Европейская экономическая комиссия**Комитет по внутреннему транспорту****Всемирный форум для согласования правил
в области транспортных средств****Рабочая группа по вопросам освещения
и световой сигнализации****Семьдесят первая сессия**

Прочие вопросы – Разное**Предложение по проекту поправок к Правилам № 104
(светоотражающая маркировка для транспортных
средств категорий M, N и O)****Представлено экспертом от Европейской ассоциации
поставщиков автомобильных деталей***

Рис. 3
Светоотражающий маркировочный материал класса "F"

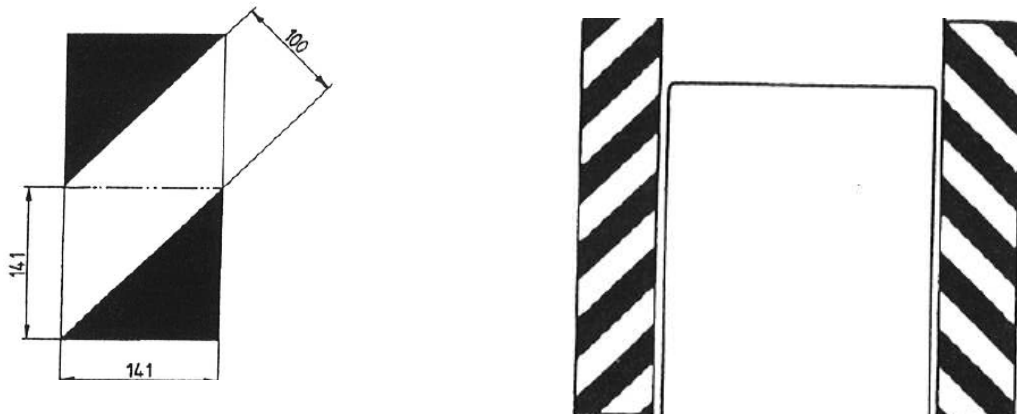
"2. Боковая, задняя и/или передняя маркировка полосами (класс "F")

2.2.1 Светоотражающие материалы класса "F" должны состоять из красных и белых диагональных полос шириной 100 мм каждая, которые направлены под углом в 45° наружу и вниз. Базовая стандартная область представляет собой квадрат со стороной 141 мм, разделенный по диагонали на белую и красную половины, образующий одну стандартную область, как показано на рис. 3.

2.2.2 В случае крупногабаритных транспортных средств с имеющимся пространством для размещения маркировки минимальная длина любого элемента светоотражающего маркировочного материала должна включать в себя не менее 9 стандартных областей, описанных в пункте 2.2.1 выше; в случае же транспортных средств с ограниченным пространством для размещения маркировки минимальная длина может быть сокращена до 4 стандартных областей.
